INFORMAÇÃO TÉCNICA

Aos Serviços Autorizados

TODOS OS MODELOS DE TV

Transistor de Saída Horizontal, IC Regulador da Fonte ou Fly Back “queimando” com frequência, Estalos na Mudança de Cena, Serrilhamento na imagem e Faixa branca na tela quando aumentado o screen

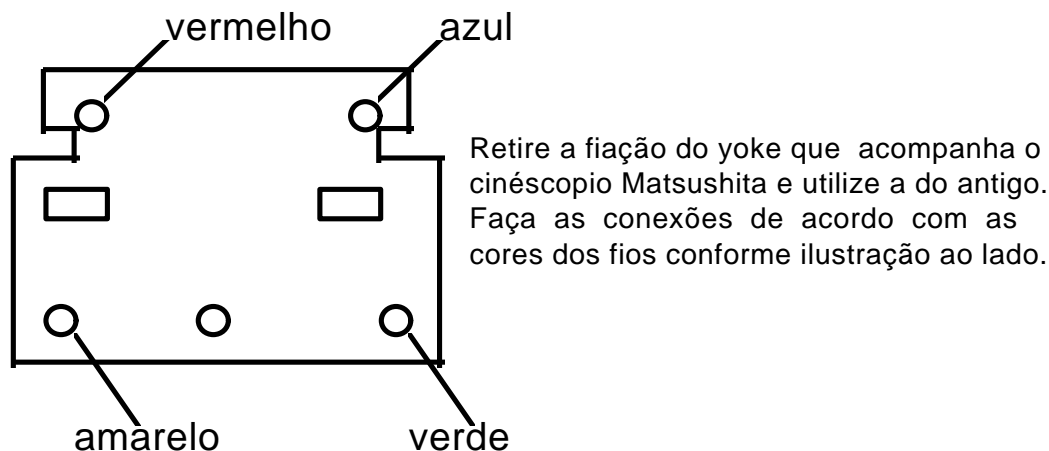
Mitsumi UVE 50-AW74 ou **UVE 50-AW82D** e **Samsung TEECC1080** ou **TEEBC1880** são idênticos e o **pino 8** do **IC 701** deve estar conectado ao **terra** através do jumper JC62.

TUGH8EF82M e **Daewoo DT9-NF02F** são idênticos e o **pino 8** do **IC 701** deve estar conectado ao **Vcc** através do jumper JC63.

Na substituição de um sintonizador pelo outro basta verificar o **pino 8** do microcontrolador **IC 701**.
